Herning Kommune

Sagsnummer:
06.00.00-P16-1-18

Administrativ rettelse nr. 12 til Spildevandsplan 2015-2025 – diverse områder (Feldborg, Haunstrup, Timring, Kibæk, Søby og Hammerum)

Fig. 1a. Langgade 53, Feldborg – er tilsluttet kloak, men ikke medtaget i opland for nuværende

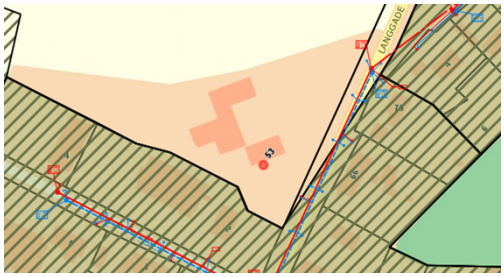
Ændret spildevandsplanlægning, Langgade 53, Feldborg
Ejendommen er forsynet med både regnvands- og spildevandsstik, og er tilsluttet kloakken, men er ikke separeret endnu. Ejendommen optages i spildevandsplanen som fælleskloakeret med plan om separatkloak. Ejendommen er beliggende i landzone.

Fig. 1b. Langgade 53, Feldborg optages som en del af opland E5 i spildevandsplanen

Fig. 3a. Langgade 35 er tilsluttet kloak, men ikke medtaget i opland i nuværende spildevandsplan

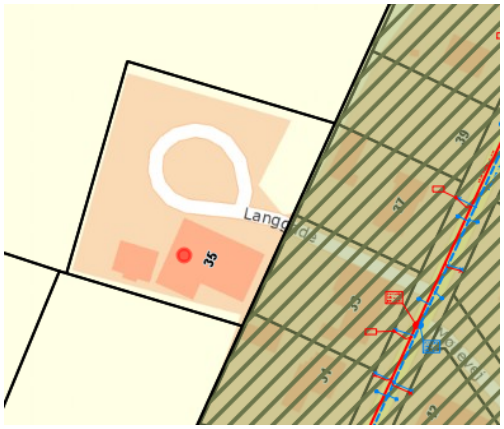
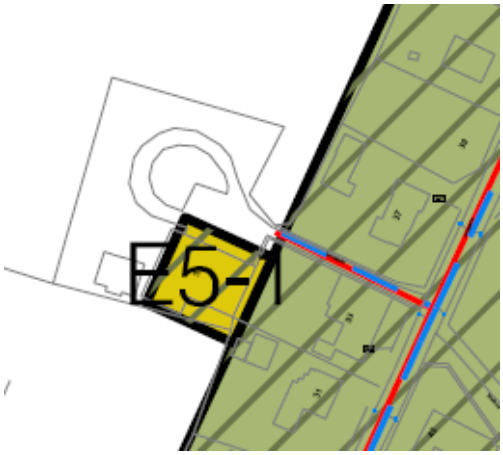
Ændret spildevandsplanlægning, Langgade 35, Feldborg
Langgade 35, Feldborg, er forsynet med både regnvands- og spildevandsstik og er tilsluttet kloakken, men er ikke separeret endnu. Ejendommen optages i spildevandsplanen som fælleskloakeret med plan om separatkloak. Ejendommen er beliggende i landzone.

Fig. 3b. Langgade 35 optages som opland E5-1 i nuværende spildevandsplan

Fig. 4b. Kirsebærmosen 7 optages som del af opland G01 i spildevandsplanen

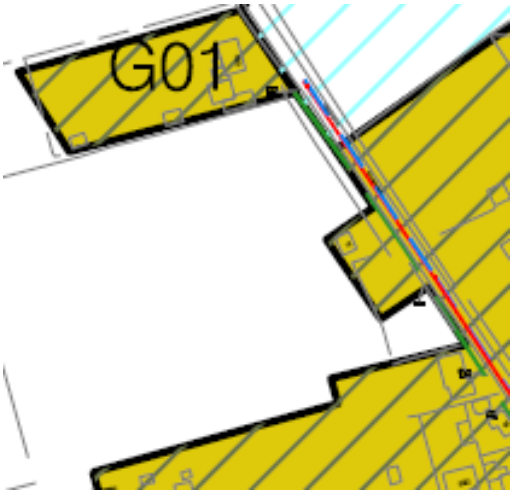
Ændret spildevandsplanlægning, Kirsebærmosen 7, Haunstrup
Kirsebærmosen 7, Haunstrup er forsynet med både regnvands- og spildevandsstik. Ejendommen er beliggende i landzone. Ejendommen optages i spildevandsplanen som del af opland G01.

Fig. 5a. Møltrupvej 115 er tilsluttet kloak, men ikke medtaget i opland i nuværende spildevandsplan

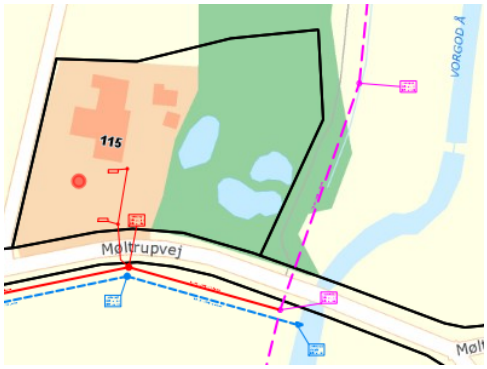
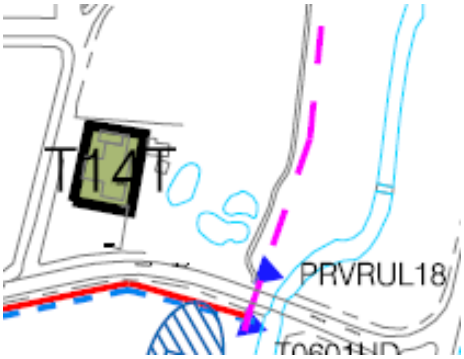
Ændret spildevandsplanlægning, Møltrupvej 115, Timring
Møltrupvej 115, Timring, er på ejers foranledning blevet tilsluttet spildevandskloak idet den tidligere spildevandsløsning med septiktank fungerede dårligt. Afledningen af regnvand fra ejendommen ændres ikke (udledning via rørlagt grøft). Ejendommen er beliggende i landzone. Ejendommen optages i spildevandsplanen som separatkloakeret med udledning af regnvand via privat udløb PRVRUL18.

Fig. 5b. Møltrupvej 115 optages som opland T14T i spildevandsplanen

Fig. 6a. Fjelstervangvej 1 er tilsluttet kloak, men fremgår ikke som statusopland i nuværende spildevandsplan

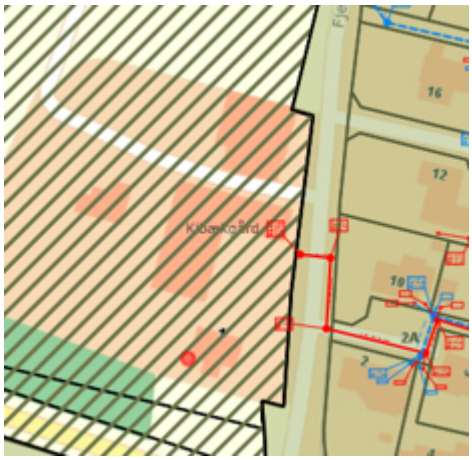
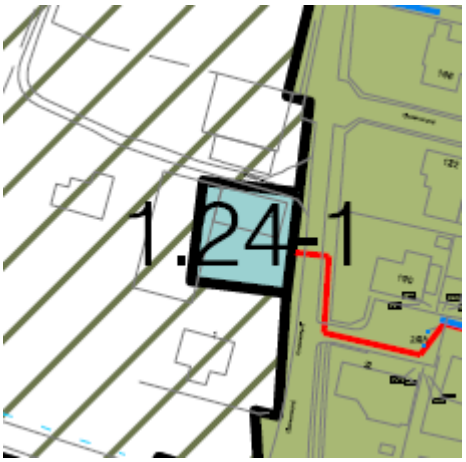
Ændret spildevandsplanlægning, Fjelstervangvej 1, Kibæk
Fjelstervangvej 1, Kibæk er forsynet med spildevandsstik og afleder kun spildevand til kloakken. Regnvand nedsives. Ejendommen optages i spildevandsplanen som spildevandskloakeret med nedsivning af regnvand. Ejendommen er beliggende i landzone.

Fig. 6b. Fjelstervangvej 1 optages som opland 1.24-1 i spildevandsplanen

Fig. 7b. Rastepladserne "Søby Øst" og "Søby Vest" optages som opland M04

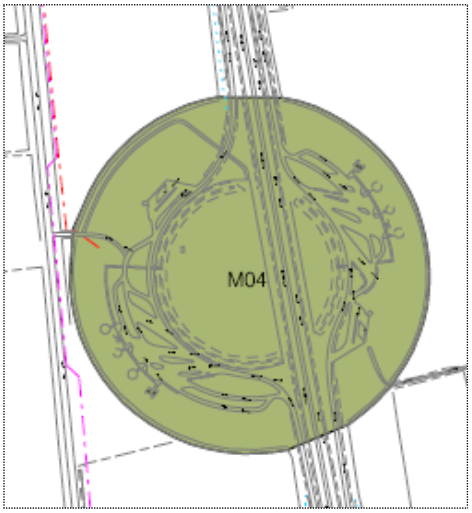
I forbindelse med anlæg af motorvejsstrækningen Vejle-Herning blev der etableret rastepladser ved Søby. Rastepladserne var på daværende tidspunkt kun forsynet med toiletter. Spildevand herfra blev tilsluttet spildevandskloak (trykledning vest for motorvejsanlægget) i forbindelse med anlæggelsen, men området blev ikke optaget i spildevandsplanen. Faciliteterne er udvidet med tankningspladser, som også afleder spildevand til trykledningen. Rastepladserne "Søby Øst" og "Søby Vest" optages som et selvstændigt opland (M04) i spildevandsplanen i overensstemmelse med de faktiske forhold.

Fig. 9a. Det spildevandstekniske anlæg i Hammerum vises i nuværende spildevandsplan som rørføring

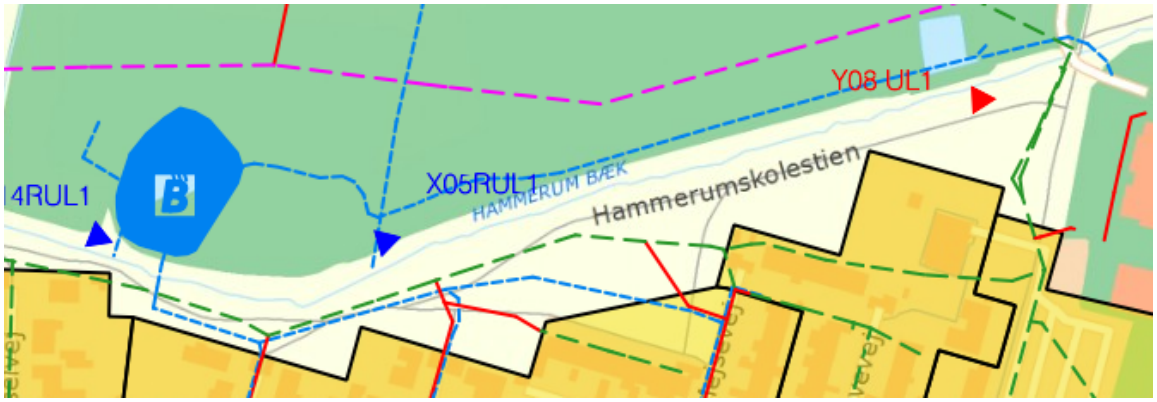
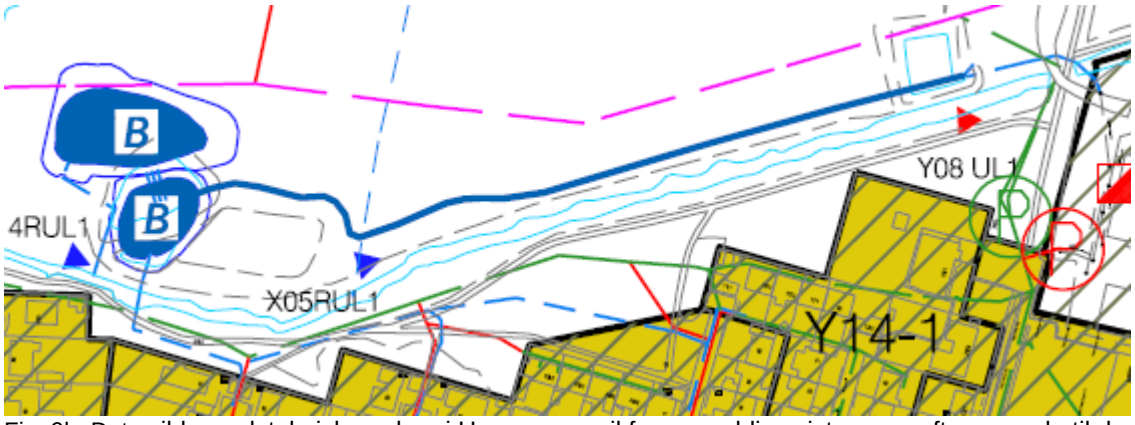
Optagelse af spildevandsteknisk anlæg (grøft) i Hammerum
Til afledning af regnvand fra opland Y14-3.P og en del af Y08 i Hammerum er anlagt en grøft med et delvist slynget forløb, som leder til regnvandsbassin Y14RRB1. I forbindelse med udarbejdelsen af tillæg 4 til spildevandsplanen overvejede Herning Vand at etablere grøfteløsningen, men det blev først endeligt afklaret og besluttet, at der skulle være en åben grøft i forbindelse med ansøgningen om udledningstilladelse.

Grøften fremgår for nuværende som rørlagt i spildevandsplanens kort. Grøften er anlagt på areal, som Herning Vand A/S har købt af Herning Kommune. Grøften aflede alene regnvand fra tilsluttede oplande, og den optages i spildevandsplanen som et spildevandsteknisk anlæg.

Fig. 9b. Det spildevandstekniske anlæg i Hammerum vil fremover blive vist som grøft, svarende til de faktiske fohold.
